RESPOSTA AO PEDIDO DE ELEMENTOS ÚNICO (PEU)

NO ÂMBITO DA AVALIAÇÃO DE IMPACTE AMBIENTAL (AIA)

Figura 3 - Vista geral da Anicolor – Fotografia aérea

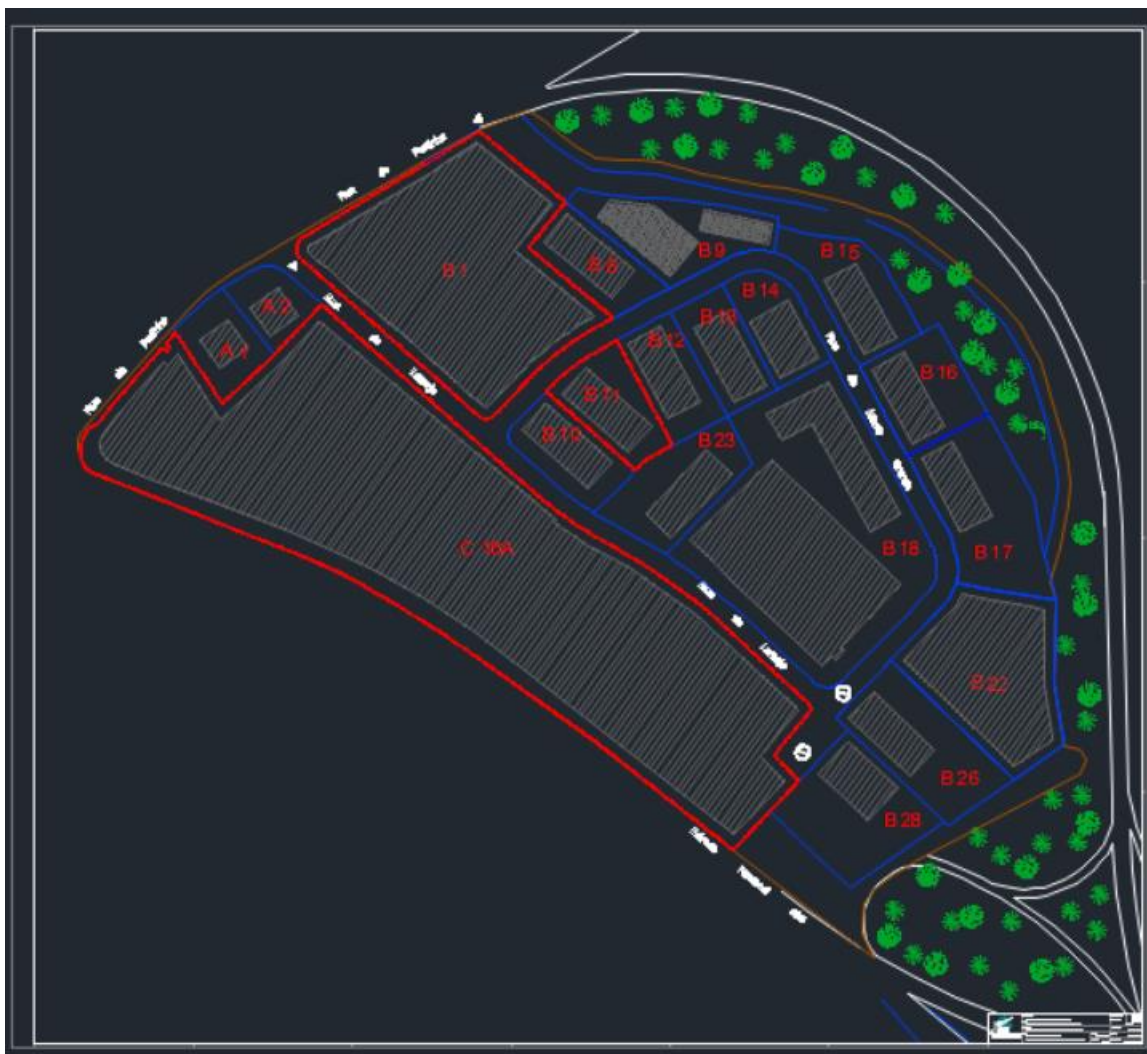
10 - Considerando que no último pedido de alteração submetido junto do IAPMEI a 05-03-2021, com a referência n.º 895/2011-4, para actualização do processo de licenciamento industrial, constava uma área total de 23 400m² e uma área coberta de 20 360m², verificando-se ainda que no TUA000006623042021A consta um valor de área total de 44 445,8m² e de 22 561m² de área coberta, e face aos valores das áreas indicadas no presente estudo, solicita-se a apresentação de planta de síntese do estabelecimento, com indicação, para cada um dos polígonos/lotes ocupados/a ocupar, indicação do(s) uso(s) autorizado(s), das áreas totais de cada um deles e das respectivas áreas edificadas;

A área de referência é a área licenciada em sede da Licença de Exploração Industrial N.º 2/2013 - REAI, de 11 de Março de 2013 (com proposta de decisão final de 19.02.2021 emitida pelo IAPMEI - INFORMAÇÃO/323/2021/DPR-DPLN - relativa a pedido de alteração de licenciamento industrial instruído a 03-06-2015 para os CAE's 25610 e 24420), sendo que a área que consta

do TUA atual (TUA000006623042021A) representa já a área final do Pavilhão/Lote C16A (da Planta de Síntese). Os pavilhões que existem em outros lotes da zona industrial, propriedade da Anicolor e não adjacentes ao lote industrial, e são unidades autónomas (filial/armazém comercial de Aveiro e Showroom/salas de formação), tuteladas por licenciamentos independentes.

Considerando, por facilidade de exposição, a análise da imagem de satélite apresentada na Figura 3 e a planta de síntese do estabelecimento da Figura 4, clarifica-se para cada um dos polígonos/lotes ocupados/a ocupar, a indicação do(s) uso(s) autorizado(s).

Figura 6 – Banho de colmatagem

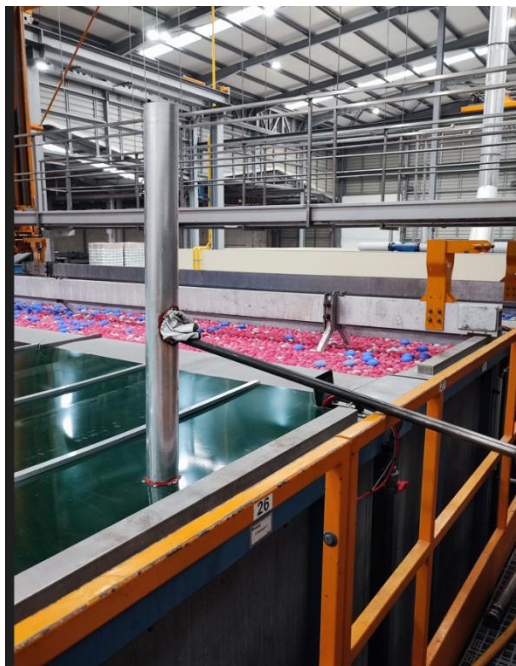
18. Na tabela 16 do RS (pág. 55) a fonte de emissão difusa ED6 Banhos da colmatagem - Anodização SAT (Bolas), associada a um equipamento novo no âmbito do projeto de alteração, deve ser assinalada como nova fonte de emissão difusa;

No caso concreto da ED6 - Banhos da colmatagem – Anodização SAT (bolas), refira-se que:

1. Por forma a obter uma estimativa das emissões deste local, procedeu-se à instalação de uma cobertura, com posterior adaptação de uma fonte fixa (vd. Foto abaixo), e se procedeu nesta fonte à análise de COVs (poluente potencialmente emitido atendendo à FDS do aditivo do banho FDS – Gardoseal 1999 e BONDERITE M-ED 11011, remetidas em anexo). O resultado da medição apresenta-se em anexo (Relatório de Ensaio nº 15807 - Código ANI-xs03 v1.1.), verificando-se que a presença de COVs é desprezável;

2. Foi realizada uma medição no posto de trabalho, em que se verificou que o teor de COVsT ($0,27 \text{ mg/Nm}^3$) é inferior aos respectivos Valores Limite de Exposição (VLE) estabelecidos pela Norma Portuguesa NP 1796:2014 e pelo Decreto-Lei n.º 1/2021. O respectivo relatório é apresentado em anexo.

De acordo com o exposto, conclui-se que as emissões difusas neste ponto, embora possam estar residualmente presentes, são basicamente nulas.

Face ao exposto, conclui-se que a identificação da ED6 como “Emissões Difusas” encontra-se desajustada, pelo que será removida da lista originalmente apresentada, procedendo-se à revisão da informação respectiva no âmbito do RS consolidado (secção 5.5.10 – pág. 63).

Figura 7 – Localização dos pontos de água inventariados, bem como, das novas captações

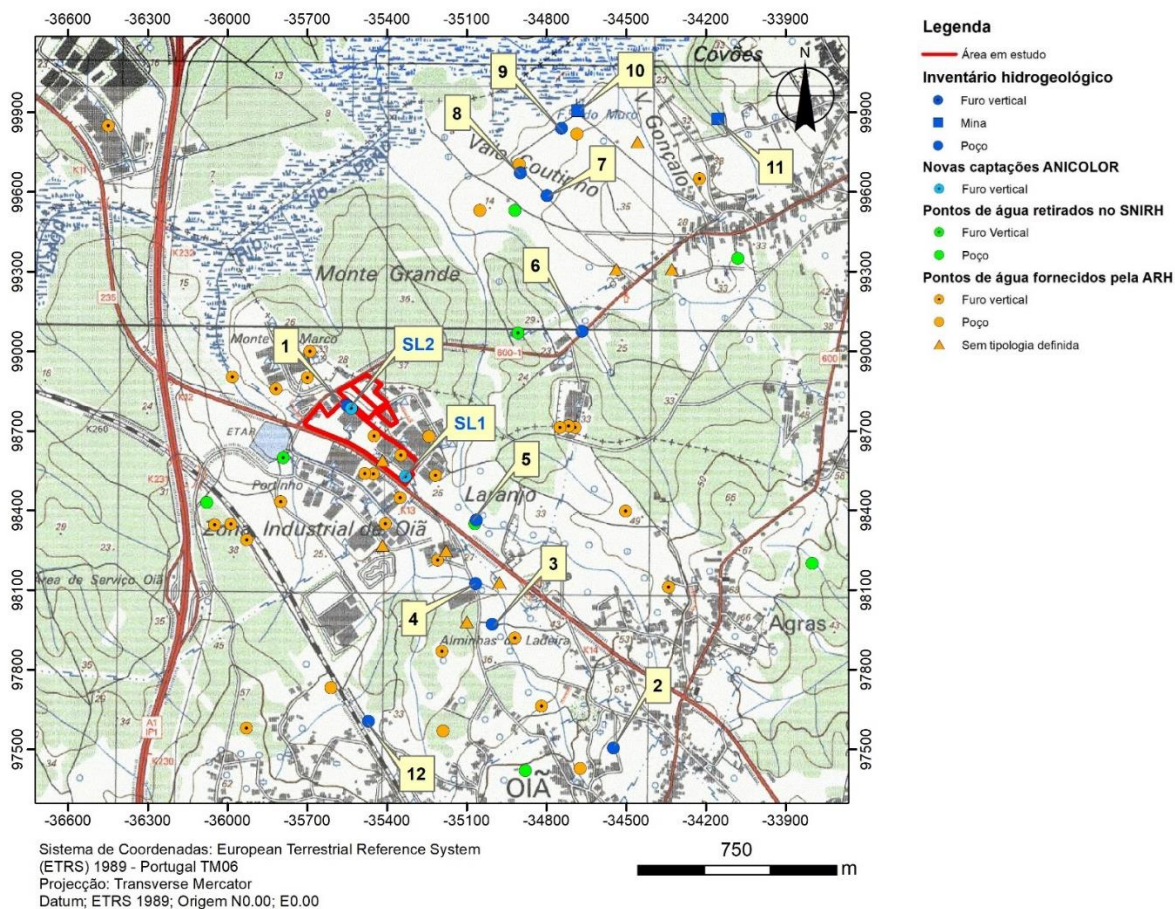
30 - A localização dos furos para captação de água deve ser identificada na planta da área industrial, bem como a localização dos pontos de amostragem, caso estes não sejam coincidentes. A localização apresentada na Fig. 23 não coincide com os pontos SL1, PA-1, apresentados como pontos de amostragem a montante e jusante da unidade industrial;

No interior da área do projeto, aquando do trabalho de campo foi identificada uma captação de água, de tipologia furo vertical, a qual foi identificada no inventário hidrogeológico e denominada por PA-1. Este ponto de água é pertença da ANICOLOR o qual é utilizado na atividade industrial da mesma e possui a licença de utilização nº A034485.2023.RH4A. Posteriormente, a empresa executou duas novas captações de água, também de origem subterrânea e igualmente de tipologia furo vertical, as quais possuem as seguintes licenças de utilização: A002472.2022.RH4A e A002760.2022.RH4A, sendo respetivamente denominadas por SL1_Oiã e SL2_Oiã. A localização dos pontos de água inventariados aquando do trabalho de campo, bem como, a localização das novas captações de água pertença da ANICOLOR, encontram-se representadas na Figura 7.

Mais se informa que esta informação foi incluída na versão consolidada do RS do EIA, através da actualização da secção 6.2.5.

Figura 10 - Localização do Cabeço Branco, Carta Corográfica, flh 16C, esc. 1:50 0000

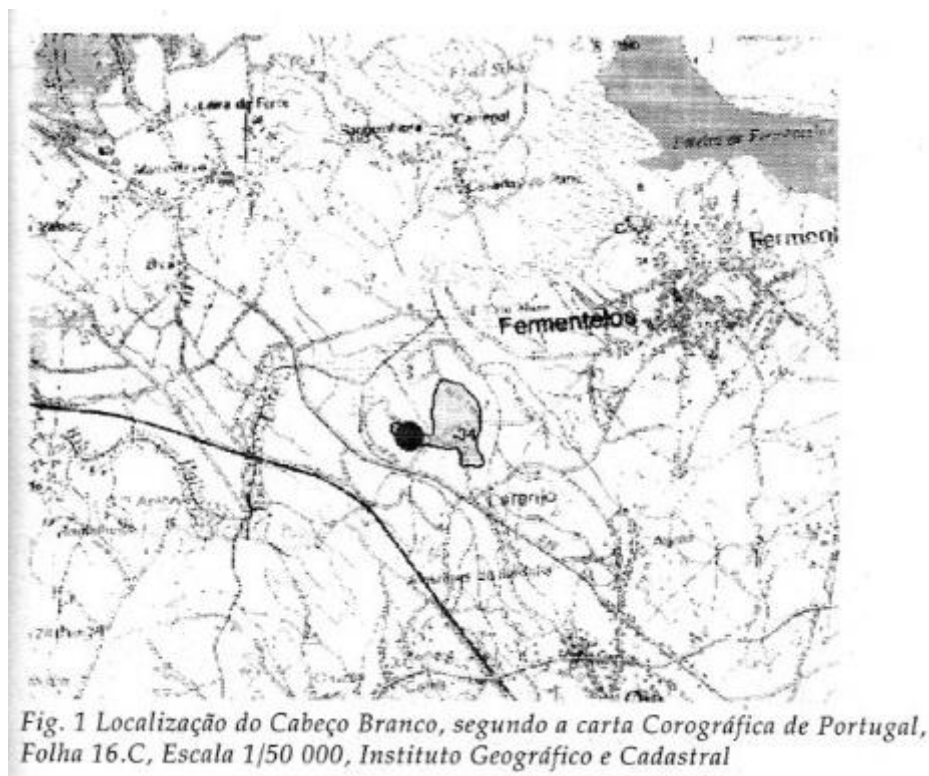
42. Da análise dos elementos referentes ao Descritor Património Cultural – Anexo Y do Relatório Síntese, é apresentado um mapa, não identificado, onde consta uma delimitação da Zona de Proteção Arqueológica diversa da delimitação constante da Planta de Ordenamento do PDM – Elementos Patrimoniais para o Elemento Patrimonial – 1 – Cabeço Branco. Assim, deverão ser prestados os esclarecimentos necessários quanto à adoção de tal delimitação.

A delimitação da Zona de Proteção Arqueológica, assinalada em EIA, para o Elemento Patrimonial 1 - Cabeço Branco - diverge da delimitação constante da Planta de Ordenamento do PDM na medida em que, de acordo com os trabalhos arqueológicos realizados pelo investigador Fernando Silva (1997;2000) o sítio arqueológico, na real acepção do termo, não foi totalmente definido no que toca à sua extensão. Na verdade, os resultados dos trabalhos arqueológicos permitiram «a recolha de um número significativo de indústrias, maioritariamente em sílex e donde estão ausentes, ou não foram detectadas, quaisquer outras manifestações de actividade cultural. Referimo-nos à inexistência de quaisquer estruturas de habitat ou com elas relacionadas, tais como lareiras, buracos de poste, mesmo que de forma residual» (SILVA,

2000:84). Face à ausência de elementos seguros que permitam delimitar com precisão a área de sensibilidade arqueológica, o Descritor de Património do EIA definiu uma Área de Potencial Arqueológico tendo por base os seguintes critérios: topografia do terreno e base geológica. Este último foi igualmente considerado pelo arqueólogo responsável (Fernando Silva) pelos trabalhos arqueológicos no referido Sítio, conforme se observa na figura a seguir apresentada, tendo por base a "Carta Corográfica, flh 16C, esc. 1:50 0000" (SILVA 1997:63).

Figura 12 – Mapa de perigosidade de incêndio florestal de Oliveira do Bairro com a localização da Anicolor.

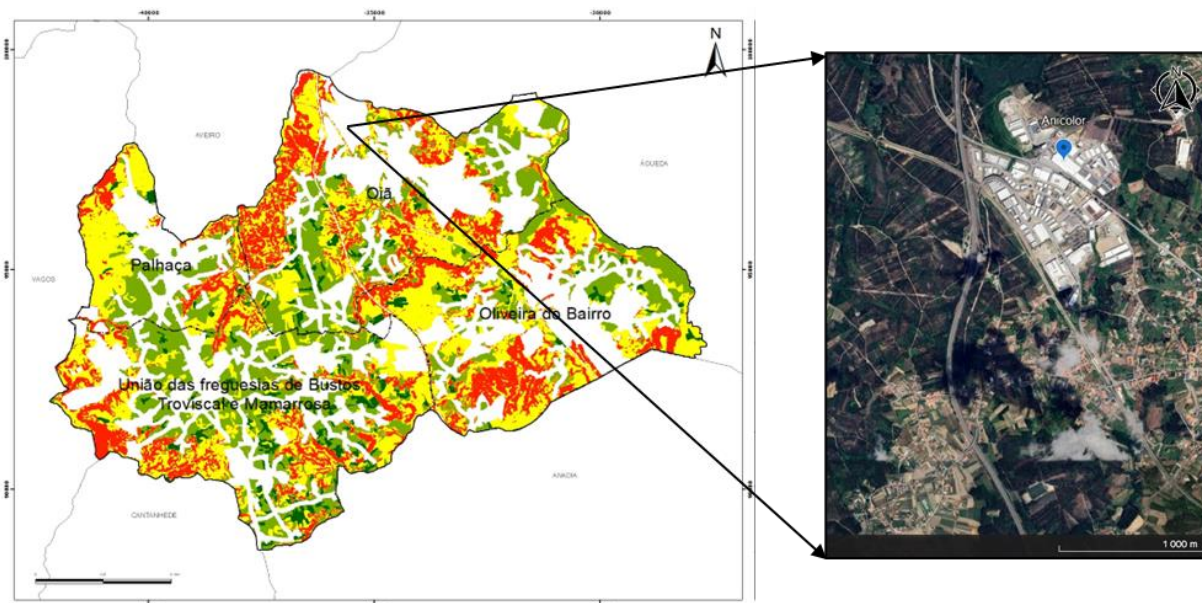
46. Ao nível dos Fogos Rurais, solicita-se informação relativa à cartografia de perigosidade de incêndio rural na zona envolvente do Projeto (apenas é feita uma remissão para as Medidas de Autoproteção??, que não são apresentadas), bem assim como a inclusão de dados relativos ao número de ocorrências e área ardida na proximidade da ANICOLOR e ainda que, no futuro Plano de Monitorização, seja incluída a manutenção da faixa de gestão de combustível na envolvente do perímetro, nos termos do n.º 5 do artigo 49.º do DL 82/2021, de 13 de outubro, na sua atual redação;

No Plano Municipal de Defesa da Floresta Contra Incêndios de Oliveira do Bairro 2020-2029 (Caderno II – Plano de Ação), é apresentada a perigosidade de incêndio florestal, assim como a análise do risco de incêndio florestal no concelho.

A perigosidade representa o potencial do território para a ocorrência de incêndios florestais, permitindo responder onde esse potencial é maior e os incêndios possam adquirir maiores proporções. Analisando a distribuição de perigosidade de incêndio no concelho verifica-se que o território apresenta classes de perigosidade baixa, média e muito elevada de risco, existindo algumas zonas cuja classe de perigosidade é muito baixa. Apesar da área do projeto se encontrar numa zona onde não existe risco de incêndio cartografado, existe a presença de floresta na

proximidade da zona industrial onde a Anicolor se insere, o que determina a existência de probabilidade de ocorrência de incêndios.
